A. SACHVERHALT

Mit der beantragten Änderung des Bebauungsplanes soll im nördlichen Bereich des Flurstücks 223 mit der Verlegung der Baugrenzen die überbaubare Grundstücksfläche erweitert werden, um die planungsrechtlichen Voraussetzungen für eine nochmalige Erweiterung des geplanten Baukörpers zu schaffen.

Bebauungsplanänderung in 52156, Monschau-Höfen, Weiherstr. 17

Wegfall der Baugrenze nach Änderung des Bebauungsplan

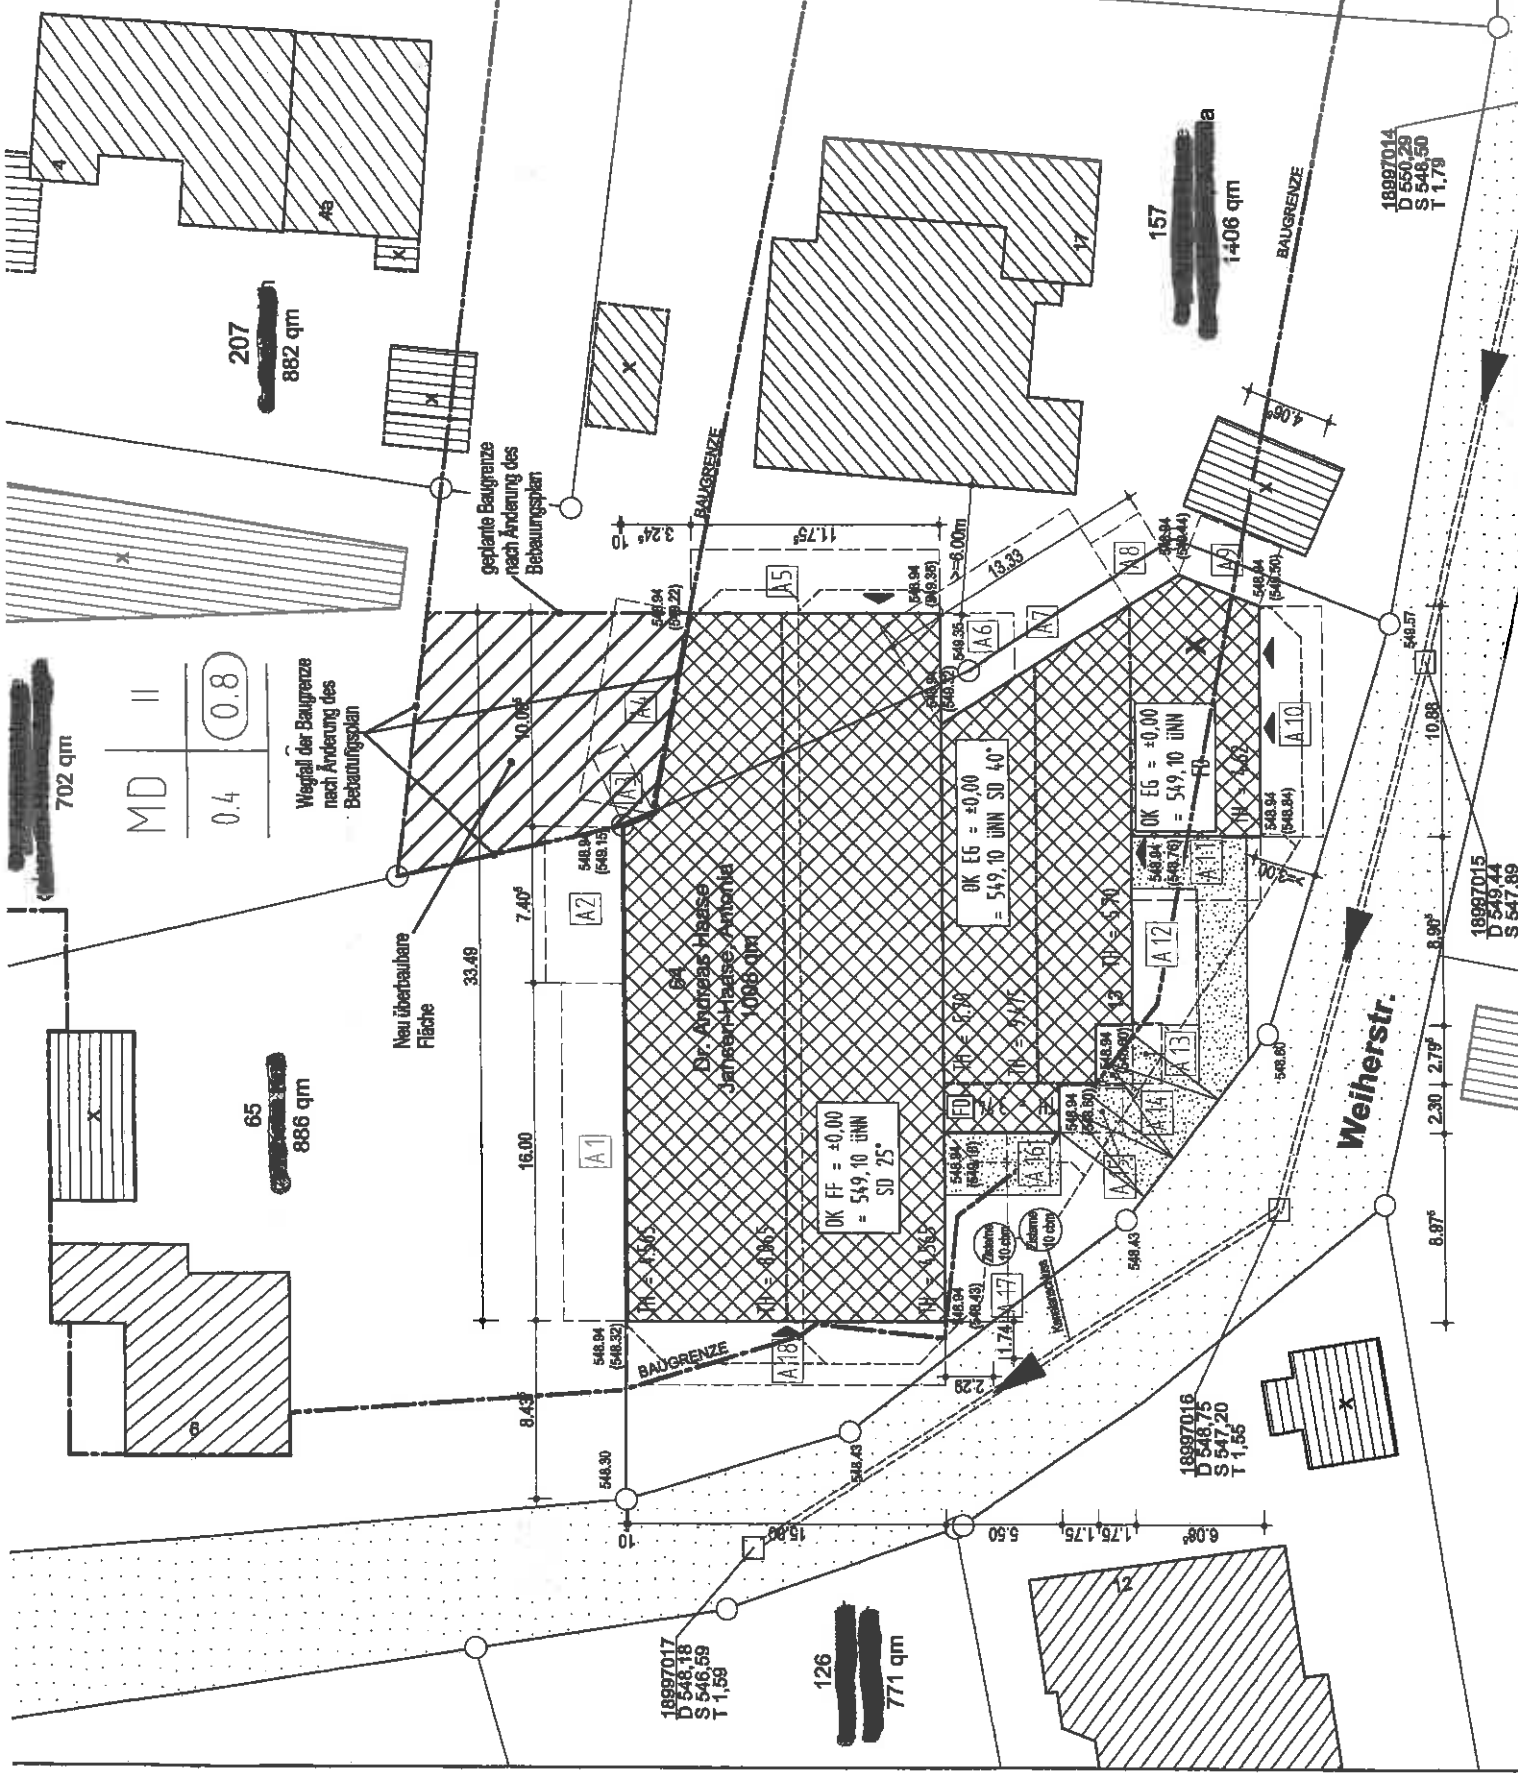
Verwaltungsseitig wird die planungsrechtliche Schaffung einer nochmaligen Erweiterungsmöglichkeit des in dieser Lage bereits überdimensionierten Baukörpers städtebaulich für nicht vertretbar gehalten und daher wird vorgeschlagen, dem Antrag auf Änderung des Bebauungsplanes nicht zuzustimmen.

Auf dem Grundstück ist eine Longierhalle geplant. Die Baulinie verläuft im hinteren Bereich
schräg zum Baukörper. Deshalb müßte eine Ecke in den Baukörper gebaut werden.
Im vorderen Bereich bleiben wir mit dem Baukörper hinter der Baulinie, sodass die Kurve
übersichtlicher wird.

Um die Nutzung dieser Bereiche zu kompensieren, wird beim neu beantragten Bauvorhaben
auf den Flurstücken 157 und 64 die an der Straße liegende Baugrenze nicht voll ausgenutzt,
dafür im hinteren Bereich erweitert. Dies führt dazu, dass die Straßenkurve besser vom
Verkehr eingesehen werden kann.
